Oggetto: CUP 9006 – Istanza per il rilascio del provvedimento autorizzatorio unico regionale ai sensi dell'art. 27 bis del D.Lgs. n. 152/2006

Progetto: Progetto di modifica di un impianto di gestione di rifiuti non pericolosi nel Comune di San Salvatore Telesino (BN)”

Proponente: D.E.A. RECUPERI SRLS

Resoconto della quinta riunione di lavori del 21 aprile 2022

Layout dell'impianto rimodulato con le integrazioni spontanee del 31/01/2022

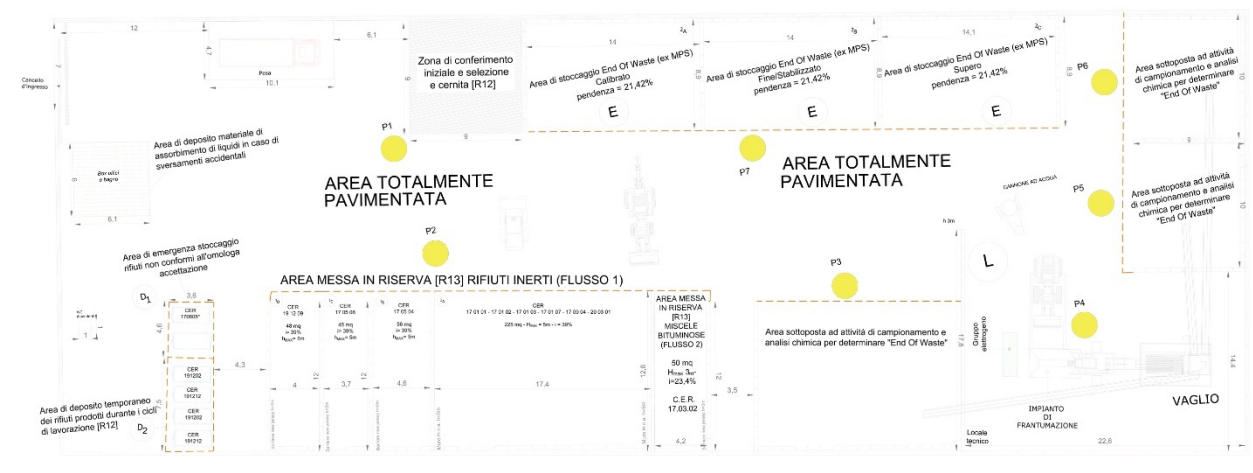
Con riferimento alla massima quantità istantanea stoccabile la Ditta deve, per ogni stallo, indicare il quantitativo massimo di rifiuti stoccabili dando indicazioni sulla conformazione del cumulo (altezza minima, altezza massima, pendenza massima). Pertanto è necessario aggiornare le planimetrie quotando le aree di stoccaggio, conferimento, messa in riserva, miscelazione, deposito temporaneo, le altezze massime di abbancamento, (con la rappresentazione grafica delle pendenze massime che si intende adottare per i cumuli), dei new jersey e dei muri in c.a.;). Si fa presente che l'area dedicata alla messa in riserva non può essere utilizzata anche per le attività di miscelazione;

10. Indicare, nella planimetria di layout, gli stalli di allocazione CER dei rifiuti potenzialmente derivanti dalle operazioni di recupero indicati a pag. 21 quali CER 19.12.12, a pag. 24 CER 19.12. 12 e 19.12.02, a pag. 25 CER da attività di manutenzione. Prevedere che questi stalli siano chiaramente e nettamente distinti (cassoni, etc.) e prevedere comunque anche uno stallo per gli eventuali rifiuti pericolosi che dovessero essere rinvenuti;

11. Specificare, sull'elaborato planimetrico di layout, per gli stalli dei materiali EoW/MPS (A-B-C), le specifiche tipologie che si prevede di allocarvi, oltre alla indicazione delle pendenza massime che si intende adottare per i cumuli;

26. I confini del perimetro dell'impianto non appaiono definiti dalla presenza di barriere fisiche atte a contenere la dispersione di polveri. Nella planimetria di layout è indicata la presenza generica di *muro di recinzione* privo di specifica su tipologia ed altezza. In particolare, in corrispondenza delle aree di stoccaggio dei rifiuti inerti (cumuli fino a 5 m) e delle miscele bituminose (cumuli fino a 3m) vanno create compartimentazioni di altezza uguale o superiore. Deve essere altresì presa in considerazione l'adozione di un'ulteriore barriera perimetrale a verde di medio ed alto fusto;

L'elaborato Planimetria di Layout (1.2.2 – 1.2.7) è stato aggiornato.

Con le nuove integrazioni (1.2.2 – 1.2.7 Planimetria di Layout – Relazione Tecnica) si riporta - *La barriera fisica è composta da un **muro di calcestruzzo armato di altezza 1,5 m** sovrastato da una recinzione composta da un **telo frangivista e frangivento di altezza di 3,5 m** –*
